**Avis délibéré de la Mission Régionale d'Autorité environnementale
de Nouvelle-Aquitaine
sur le projet de parc solaire de Beauregard
Commune de Caudecoste (47)**

n°MRAe 2021APNA131

Commune de Caudecoste(47)

Société OXYNERGIE

Sensibilités des habitats naturels
 Extrait étude d'impact page 111

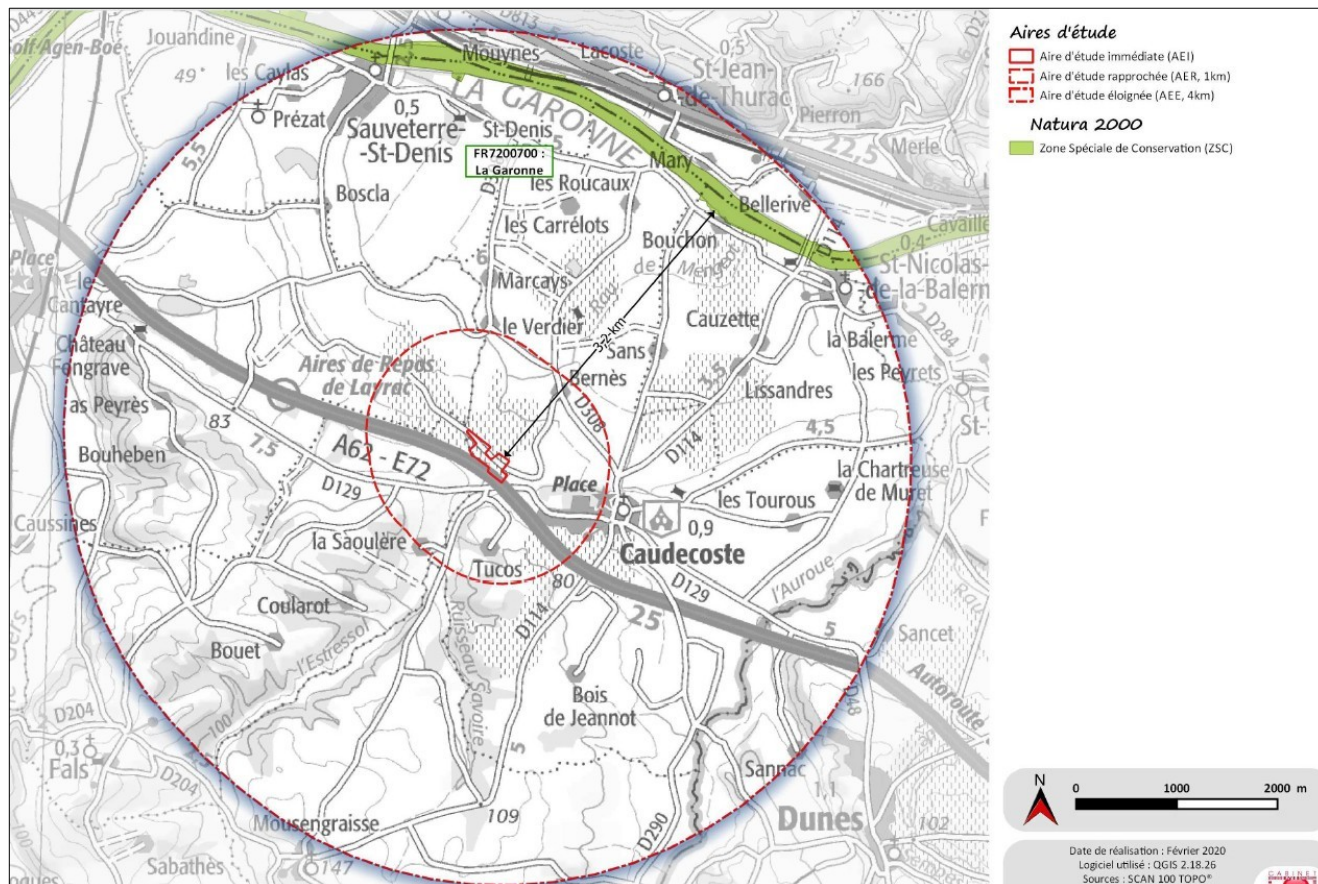
Les principales sensibilités du site concernent le ruisseau et sa ripisylve en bordure sud du site, ainsi que le réseau de haies, de boisements, de fossés, et de zones humides. La présence de plusieurs espèces protégées témoigne de l'intérêt de ces habitats pour la faune. L'enjeu le plus élevé concerne un bosquet de chênes en partie nord-est, sur une surface voisine de 0,66 ha (sensibilité évaluée moyenne, en orange sur la carte ci-après).

L'étude mériterait d'être complétée par une cartographie identifiant les différents habitats (notamment repos et reproduction) des espèces protégées observées, en identifiant par ailleurs les axes de déplacement de ces dernières. Les surfaces d'habitats par espèces mériteraient également d'être précisées.

Le projet contribue en particulier à la destruction d'une partie (environ la moitié) du bosquet de chênes de 0,66 ha situé au nord-est de l'emprise, constituant un lieu de refuge, d'alimentation et de reproduction pour la faune locale, en lien avec la zone humide située dans sa partie sud. Ce bosquet avait été considéré dans l'analyse de l'état initial de l'environnement comme présentant les plus forts enjeux.

La MRAe estime qu'au regard des enjeux identifiés, une alternative permettant un évitement complet du bosquet de chênes mériterait d'être privilégiée.

La MRAe considère que la quantification des incidences du projet sur les habitats d'espèces protégées recensés dans l'emprise du projet demande à être portée au dossier (dont celles présentes au niveau du bosquet), en tenant également compte des opérations d'entretien de la centrale. L'étude devrait proposer les mesures de compensation correspondant aux incidences résiduelles sur la faune, la flore, et les habitats naturels (dont les secteurs boisés).

Plan de zonage du PLUi en vigueur en janvier 2021 (avant révision) – extrait étude d'impact page 115

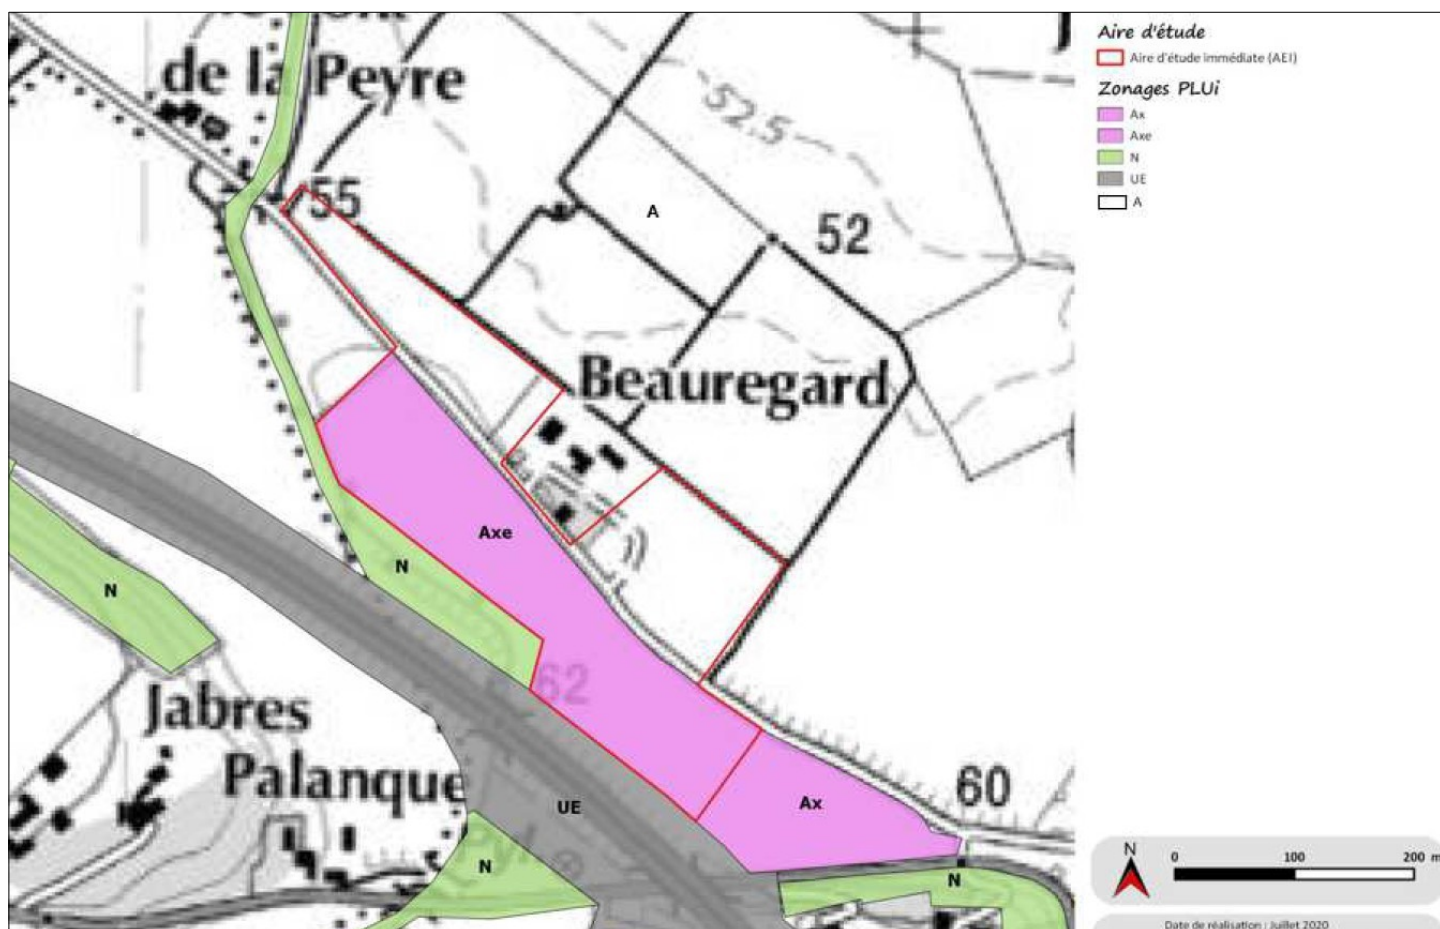
Le projet s'implante le long de l'autoroute A62. L'étude précise que le site, constitué principalement de friches et de zones boisées localisées, ne fait pas l'objet à ce jour d'une exploitation agricole. **Bien que s'agissant de terrains non exploités à ce jour, l'étude mériterait d'être complétée par une analyse de la valeur agronomique des sols.**

L'étude précise que le PLUi fera l'objet d'une révision allégée afin que le site d'implantation du projet soit intégralement classé en zone Axe (partie nord de l'emprise en blanc actuellement zonée A).

En termes d'**urbanisme**, l'étude précise que le PLUi fera l'objet d'une révision allégée prévoyant d'inscrire les terrains d'implantation du projet en zone Axe dédiée à l'implantation de projets photovoltaïques. L'étude ne précise toutefois pas la stratégie de la collectivité vis-à-vis du développement des énergies renouvelables sur son territoire, notamment dans les secteurs agricoles, en lien également avec les objectifs du Schéma de Cohérence Territoriale (SCoT) du Pays de l'Agenais. **Des compléments sont attendus sur ce point.**

Tracé de la canalisation en violet et recul de 3 m du projet - Extrait étude d'impact page 298

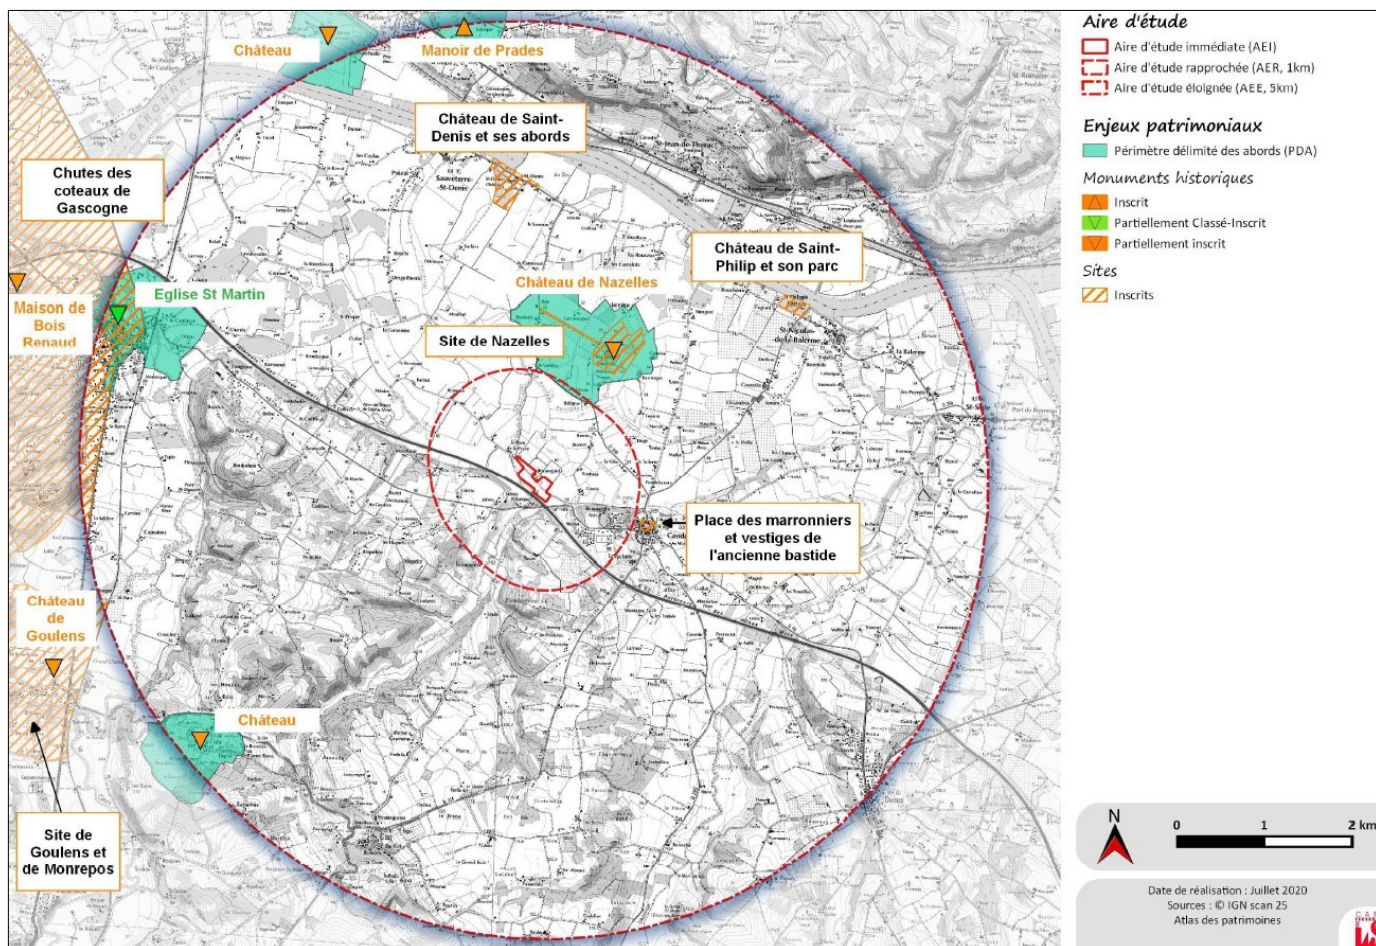
Le site d'implantation est par ailleurs concerné par une **servitude** liée à la présence d'une canalisation de gaz (zone non construite et non plantée de 3 m de part et d'autre de la canalisation) au niveau du sud-est de l'emprise : voir carte en page suivante.

Concernant la prise en compte de la **canalisation de gaz**, l'étude rappelle en page 139 les contraintes liées à cette servitude, et précise également que des compléments d'information ont été apportés par l'entreprise gestionnaire de la canalisation de gaz en date du 8 septembre 2020, notamment pour la phase travaux (aucune structure photovoltaïque ou construction dans la bande de 6 m, éviter de faire passer des engins au niveau de la servitude, clôture de la zone de servitude, assurer le niveau de vibration en cas de battage des pieux et faire réaliser des mesures vibratoires en phase travaux, conditions d'implantation des réseaux électriques, etc). **Ces mesures mériteraient également d'être reprises dans la liste des mesures annexées à la décision d'autorisation.**
